DRAWING REVIEW

审图常见问题解析

2026年10月 总第39期

《审图常见问题解析一月一答》2026年10月　总第39期

图1 楼梯详图首层平面图

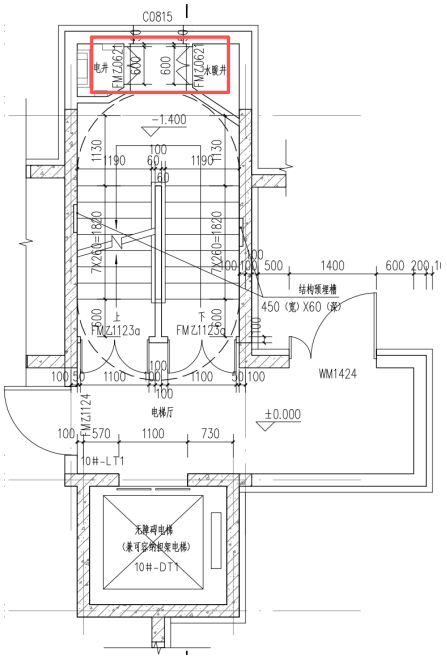
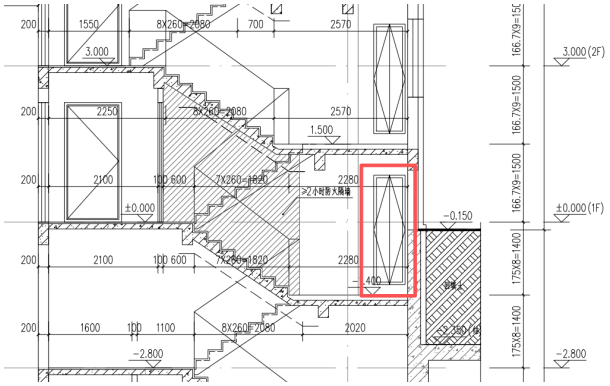
某住宅楼，地上11层住宅，消防建筑高度33m，设置1部敞开楼梯间。地下2层设备用房，地下建筑高度-9.40m，设置1部封闭楼梯间。地下封闭楼梯间内设置电井、水暖井的检查门，违反《建筑防火通用规范》GB 55037-2022第7.1.8条第5款规定。见图1、图2。

对于住宅建筑，在疏散楼梯间的前室或合用前室内允许设置管井检查门，但应根据管井的火灾危险性、建筑高度采用足够耐火性能的检查门。不允许在楼梯间内设置管井检查门。本项目在住宅地下封闭楼梯间里设置电井、水暖井的检查门，违反本条强制性规定。

取消地下封闭楼梯间里的管井检查门。

图2 典型地质剖面示意图（局部）

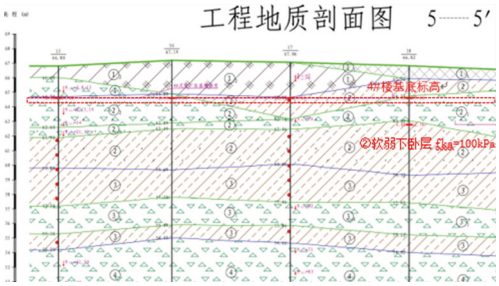
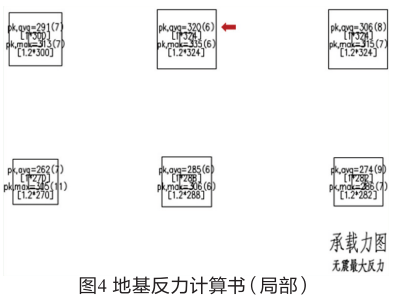
北京某工业厂房项目，结构类型为钢筋混凝土框架结构，房屋高度22.9m，地上4层，无地下室。基础形式为独立柱基，地面填方约2.1m，基础埋深-4.1m，采用天然地基，地基持力层为新近沉积层②$_2$碎石层，承载力标准值230kPa。地勘报告提供的土层地基承载力如图1所示、典型土层剖面如图2所示、地基基础计算书如图3所示、地基反力计算书如图4所示。本项目存在如下问题：计算修正后的地基承载力标准值时，基础承载力宽度和深度修正系数取值3.0、4.0有误，且未进行软弱下卧层地基承载力验算。

（1）计算持力层修正后的地基承载力时，新近沉积层②$_2$层碎石层的宽度承载力修正系数取3.0、深度承载力修正系数取4.0，修正系数按“一般第四纪沉积土”取值无依据，计算所得的地基承载力324kPa偏高，地基基础设计存在安全隐患。

（2）基底下约2.0米左右为②层黏质粉土-粉质黏土层，土层承载力标准值100kPa，为地基受力层范围内的软弱下卧层，未对该软弱下卧层的地基承载力验算，违反《建筑与市政地基基础通用规范》第4.2.5条规定。

该工程由于设计参数取值不当，造成较大安全隐患，原独立基础尺寸不满足要求，基础形式修改为条形基础。设计单位重新调整持力层的深、宽修正系数，修改地基承载力的修正值，补充软弱下卧层地基承载力验算，复核相关设计结果满足规范要求。

图1 首层给排水平面图局部

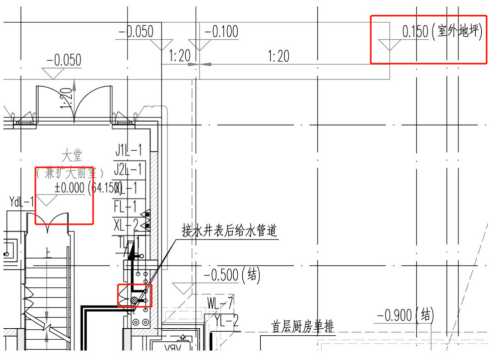
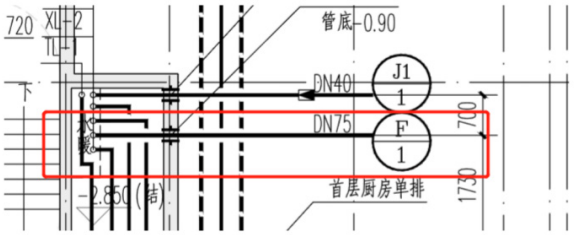
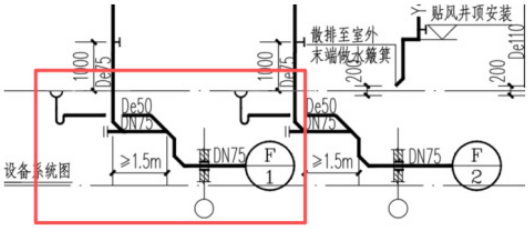
某二类高层住宅小区，总建筑面积97755.35m^2。本项目多个单体首层地面建筑标高低于室外地面标高，首层水暖井内设有地漏，地漏排水未采用压力排水系统，且未采取防止倒灌的措施，见图1至图4。

本项目室内地面低于室外地面，首层水暖井内设置了地漏，地漏采用重力流排水，就会导致首层地漏的排水管接入的室外检查井井盖高于室内地面，则当室外下游排水管道漫流堵塞，或小区受室外雨水管道系统泄水能力和地面地形影响时，暴雨期间雨水就可能通过检查井盖、排水管道倒灌入室内，污染室内环境、造成财产损失。首层地漏排水未采用机械提升装置排出，违反《住宅项目规范》第7.1.9条的规定。

首层地漏排水排入地下集水坑，采用压力排水系统排出，并应在潜污泵出水管上设置止回阀，防止雨污水倒灌至室内。

图1 消防排烟窗及补风窗平面图

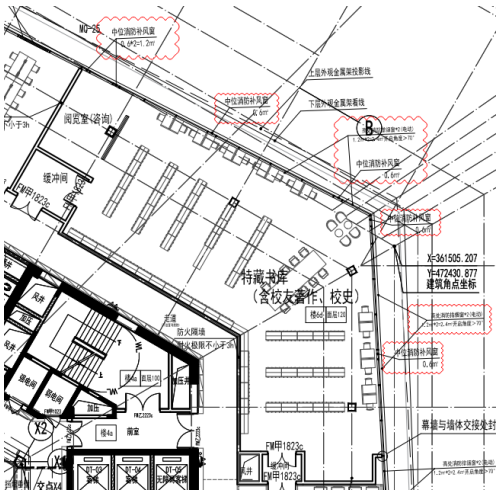
某项目特藏书库位于地上五层，特藏书库面积为285m^2，给排水专业设置全淹没式IG541气体灭火系统，暖通专业在外墙同时设置电动消防排烟窗及消防补风窗（见图1），不符合《消防设施通用规范》GB 55036-2022第8.0.2条第2款规定。

设置全淹没气体灭火系统的房间，其防护区围护结构有严格的密闭性能要求，以保证在灭火剂设计浸渍时间内保持灭火剂浓度不低于设计灭火浓度或设计惰化浓度。在灭火剂释放前，开向此房间的所有开口（门、窗、各类通风口）均需要关闭，以保证灭火系统实施有效灭火。

取消电动消防排烟窗及消防补风窗的消防联动措施。

图1 无障碍户型弱电平面

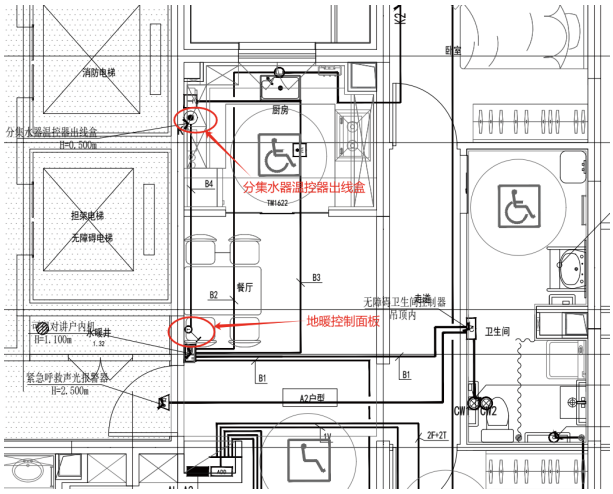
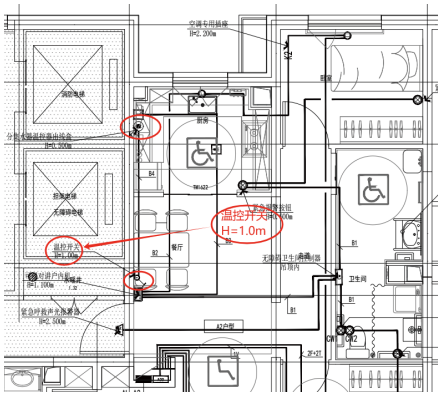
某住宅项目无障碍户型内设置的地暖控制面板安装高度距地1.3m，违反《建筑与市政工程无障碍通用规范》GB 55019-2021第3.1.6条的规定，见图1、图2。

无障碍设计时关注了常见的照明开关、救助呼叫装置的安装高度，但忽略了地暖控制面板也是属于无障碍户型内残疾人、老年人和其他有需求的人自主安全使用的调控面板。

设计对地暖控制面板即温控开关补充增加了安装高度的标注，符合规范规定，见图3。

图1 进风口部大样图

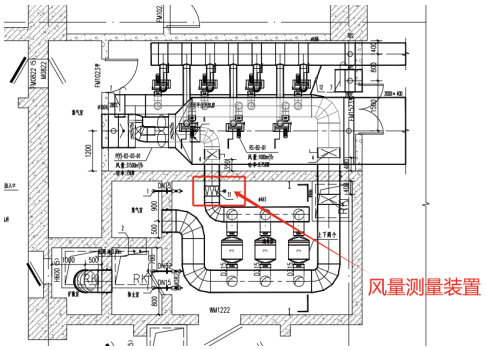
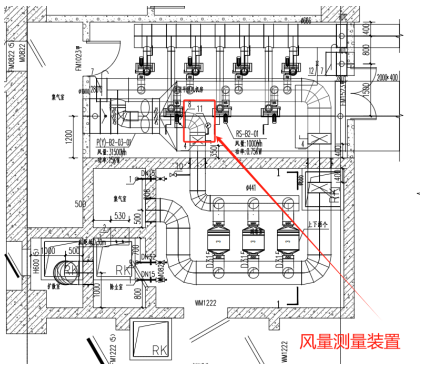
某地下人防工程，设有3个防护单元，包括两个二等人员掩蔽部和一个专业队队员掩蔽部。两个二等人员掩蔽部进风口部均设置了风量测量装置，该装置设在滤毒通风管道两密闭阀之间且设置在滤毒室，不满足《平战结合人民防空工程设计规范》DB11/ 994-2021第5.4.14条规定，且与《人民防空地下室设计规范》GB 50038-2005（2023年版）第5.2.8条进风系统原理图布置不符。其进风口部大样图如图1所示。

风量测量装置类似于防火阀、静压箱等，不能保证气密性。滤毒室属于染毒区，风量测量装置设在染毒区，且在过滤吸收器之后并处于系统负压段，易造成滤毒室染毒空气被风机吸入送进清洁区。

把风量测量装置移至清洁区且在第二道密闭阀之后，如图2所示。

图1 生活饮用水箱平面图

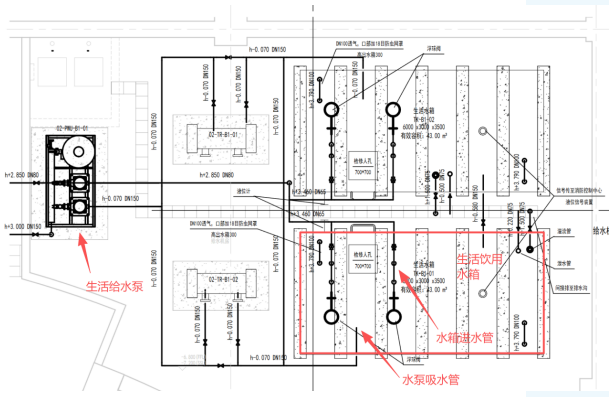
某体育用地项目，在地下层设置生活饮用水箱及生活给水泵，水箱进水管、生活给水泵吸水管均位于水箱箱体的左侧部位，造成水箱进、出水管形成短流，见图1。

水箱补水管、水泵吸水管均设置在水箱左侧部位，左侧局部区域即被水泵抽吸，进水水流路径短路，使水箱右半部位形成“滞水区”，导致这半部分水流不

畅，储水变质、微生物滋生，不满足《绿色建筑评价标准》第5.2.4条第2款。

调整管道布置，将水箱的进水管和水泵吸水管沿水箱的长轴方向放在水箱两端（对角布置最优），补水水流经过整个水箱，避免短流、形成死水区。

图3 排水系统图（局部）

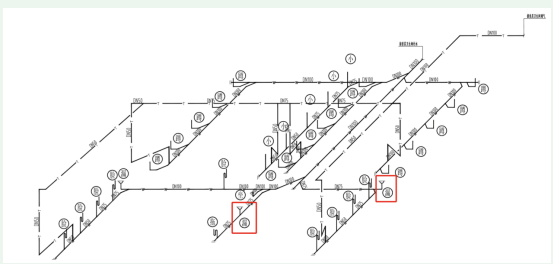
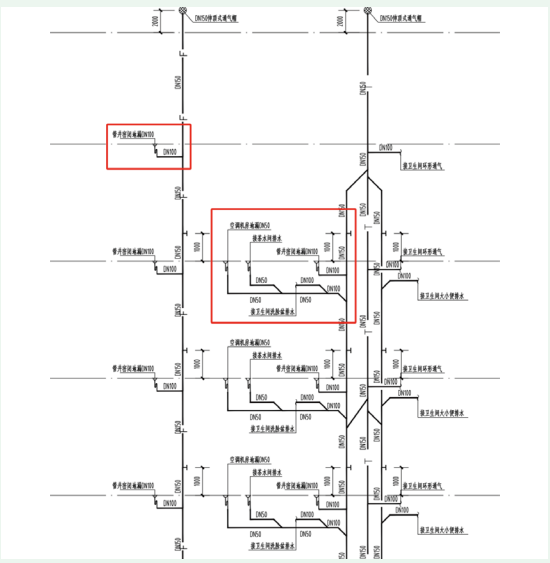
设计说明中清晰表达地漏选型，系统图及大样图中地漏做法与设计说明相对应，未设水封地漏清晰表达地漏与排水管连接处的存水弯，见图1至图3。

本工程设计说明中清晰地明确了各个房间地漏的选用，系统图和大样图中与设计说明相一致，卫生间地漏为自带水封地漏，大样图中地漏与排水管连接处未重复设置存水弯，系统图中管井密闭地漏、空调机房地漏等处说明要求不自带水封，系统图中地漏与排水管连接处设置存水弯，做法表达清晰，符合《建筑给水排水与节水通用规范》GB 55020-2021第4.2.1条和4.2.2条规定。

图1 无障碍宿舍照明平面大样图

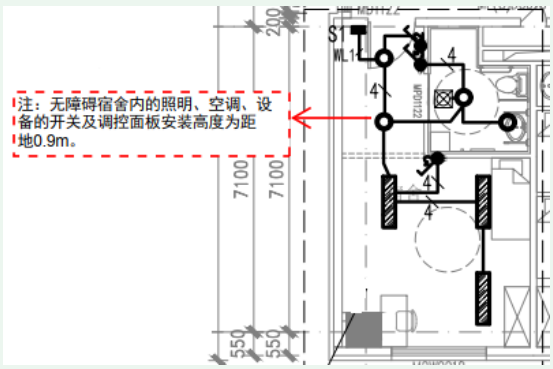
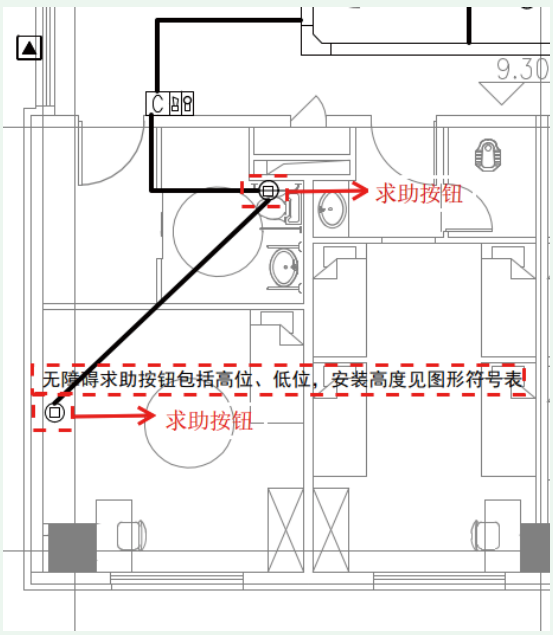
（1）图1中，设计无障碍宿舍内照明、空调、设备的开关机调控面板安装高度为距地0.9m，符合《建筑与市政工程无障碍通用规范》第3.1.6条的规定，充分考虑乘轮椅者及身材矮小者的使用需要。

（2）图2中在卧室、无障碍卫生间内设置了救助呼叫装置，卫生间救助呼叫装置设置在坐便器附近，并在图3图形符号表中设计安装高度为距地0.5m、0.9m各一处，符合《建筑与市政工程无障碍通用规范》第3.1.8条、第3.4.3条、第3.4.4条第2款的规定，在卧室、卫生间等主要人员活动空间均设置了救助呼叫装置，保障使用者在遇到紧急情况时能够得到及时救助，通过安装不同高度的救助呼叫按钮，满足坐在坐便器上和跌倒在地面的人均能够使用。

图1 排烟机房配电平面图

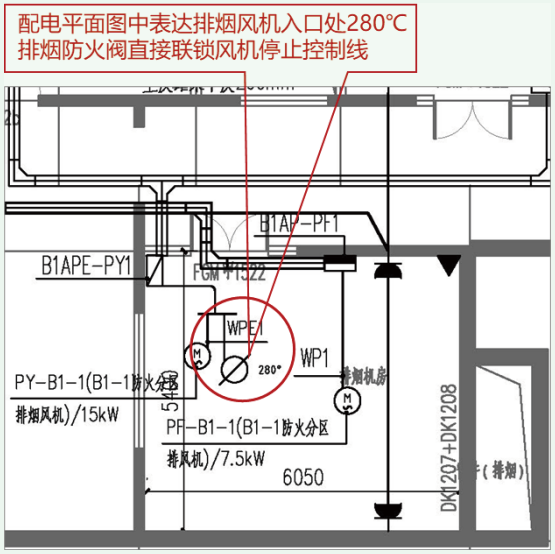
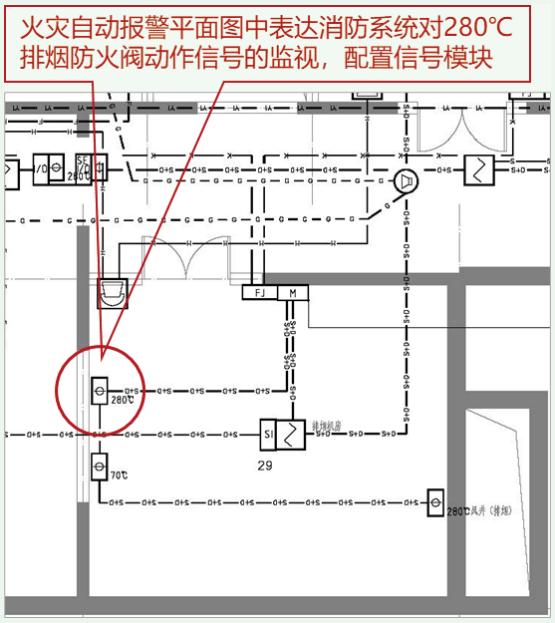
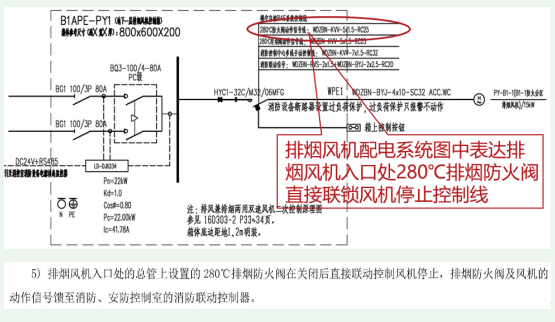
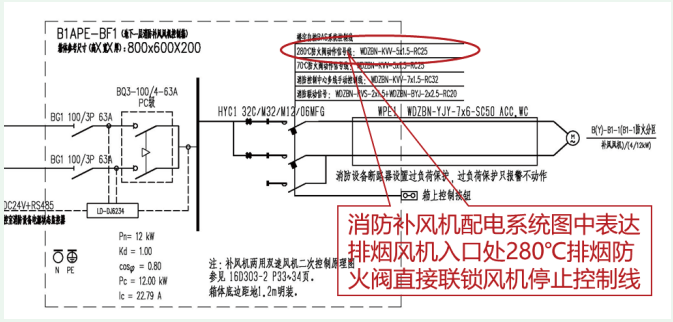
本案例中，从设计说明、排烟风机配电平面、排烟风机及消防补风机的配电系统图中均明确表达了总管上设置的280℃排烟防火阀直接联锁风机停止的控制线，火灾自动报警平面图中则表达了对该280℃排烟防火阀的监视模块，同时满足了联动及联锁控制的要求，图纸表达完整准确。

图1 1#防护单元排风口部大样图

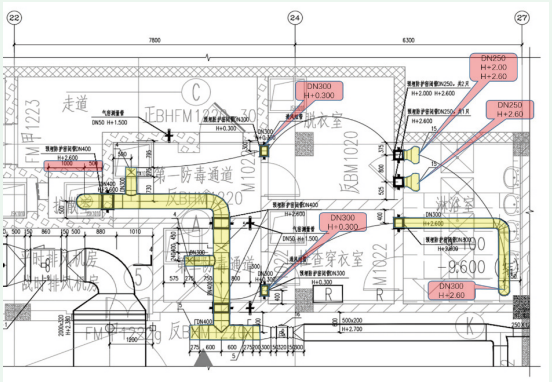
本项目防空专业队队员掩蔽部排风口部，为避免排风气流在防毒通道和洗消间内出现短路和死区，通风短管和密闭阀门、通风短管和自动排气活门及相邻的通风短管之间均采用了水平和垂直方向上的交错布置，见图1。
